SERVICE INFO – EvR 1122

Učvršćivač stabilizatora 925500

s dodatnom podloškom za prilagodnik

Proizvođači:	Renault
Modeli:	Twingo II (CN 0...)
Motori:	D4F, D7F, K9K
Kat. Br.:	925500
OE br.:	8200603492 8200891487

Slika 1

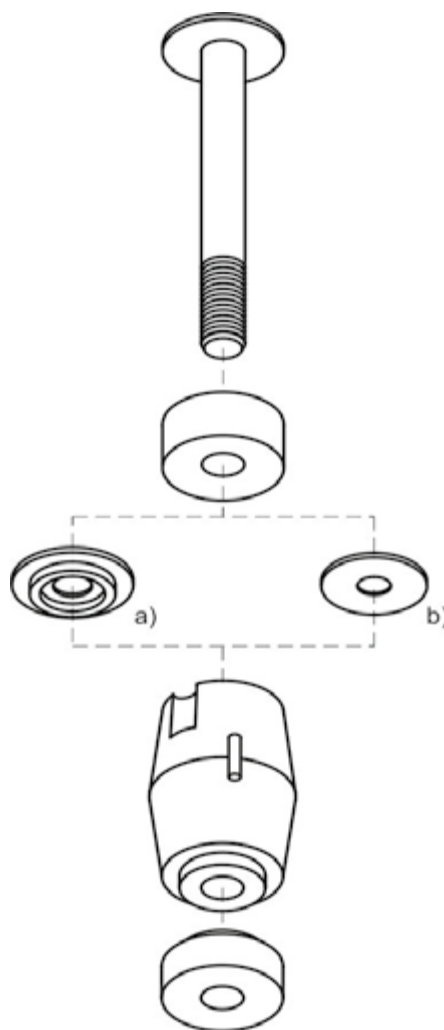
Za razliku od opsega isporuke originalne opreme, RUVILLE sada isporučuje učvršćivač stabilizatora 925500 s dodatnom plavom podloškom za prilagodnik.

Razlog: Poprečni spoj u modelu Renault Twingo II može biti opremljen izbušenim otvorom promjera 16 mm ili 18 mm za učvršćivač stabilizatora ovisno o godini proizvodnje. Dodatna plava podloška za prilagodnik omogućuje uporabu učvršćivača stabilizatora 925500 za oba modela poprečnog spoja.

- Izmjerite izbušene otvore za učvršćivač stabilizatora na montiranom poprečnom spoju. Postavite montiran poprečnu ruku.
- Koristite se samo bijelom podloškom (b) za promjer od 16 mm.
- Koristite se samo plavom podloškom (a) za promjer od 18 mm.
